**"Lokalplan Carlsberg II" med tilhørende tillæg til  
kommuneplan 2005, Vurdering af Virkninger på Miljøet samt  
Miljøvurdering**

**Notat med forvaltningens kommentarer til indsigelser til  
supplerende høring om højhusenes placering og højder**

*Skitsen fra høringsfolderen viser, hvordan højhus nr. 03, 04, 05, 06 og 09 justeres.*

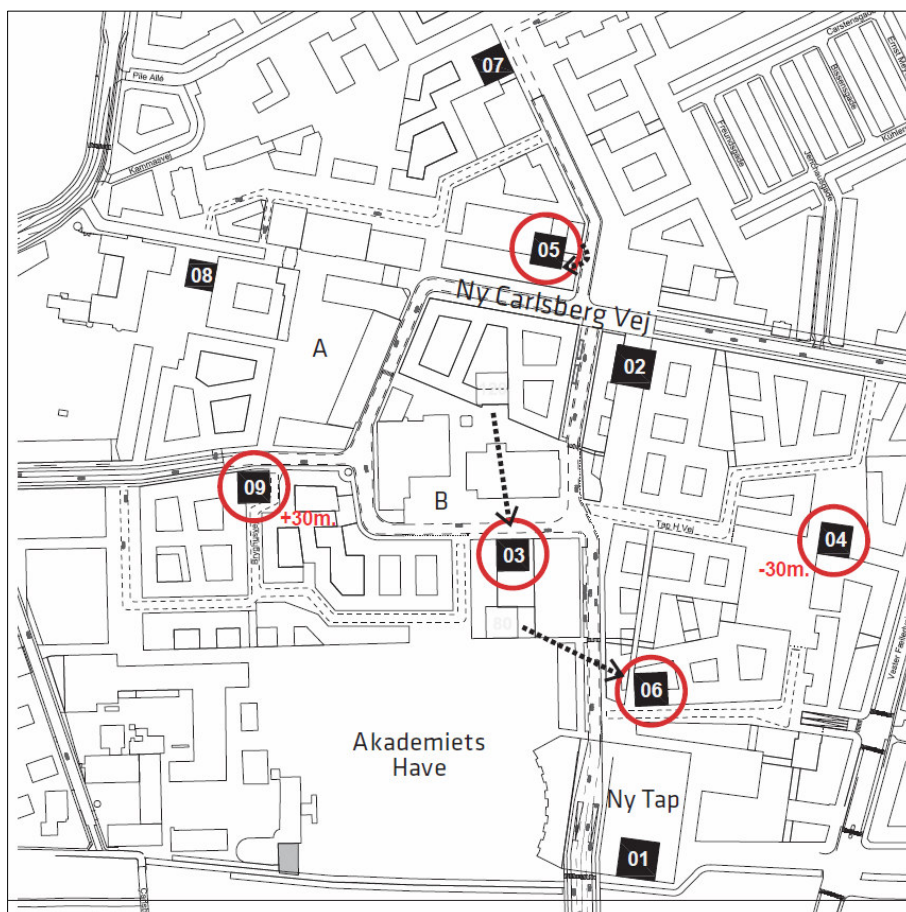
Planforslag for Carlsberg II var i høring til den 25. september 2008. Der kom blandt andet indsigelser mod planens 9 højhuse. For at imødekomme en del af disse indsigelser, har forvaltningen foreslået en række ændringer af højhusenes placering og højder. Skitsen nedenfor viser hvilke højhuse, der ændres.
